SERVICE INFO

Abhilfe gegen Geräusche

im Bereich des Nebenaggregatetriebs

Hersteller: Opel
 Modelle: Astra H, Signum, Vectra C, Zafira B
 Motoren: Z18XER
 Art-Nr.: 535 0143 10

Bild 1: Wechsel von starrer Riemenscheibe auf einen Generatorfreilauf

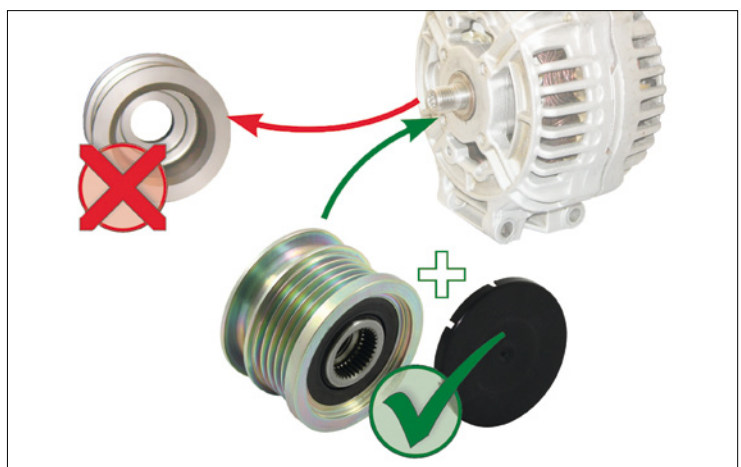
Durch starke Schwingungen des Keilrippenriemens kann es bei oben genannten Fahrzeugen mit starrer Generatorriemenscheibe zu starker Geräuschbildung kommen.

Als technische Lösung bietet Schaeffler Automotive Aftermarket für diese Fahrzeuge einen Generatorfreilauf an. Dieser mindert die dynamischen Belastungen im Nebenaggregatetrieb und verhindert so die Geräuschbildung.

Schaeffler Automotive Aftermarket empfiehlt die betroffenen Fahrzeuge mit starrer Generatorriemenscheibe auf den Generatorfreilauf 535 0143 10 umzurüsten.
Achtung: Unbedingt den beiliegenden Einbauhinweis beachten!
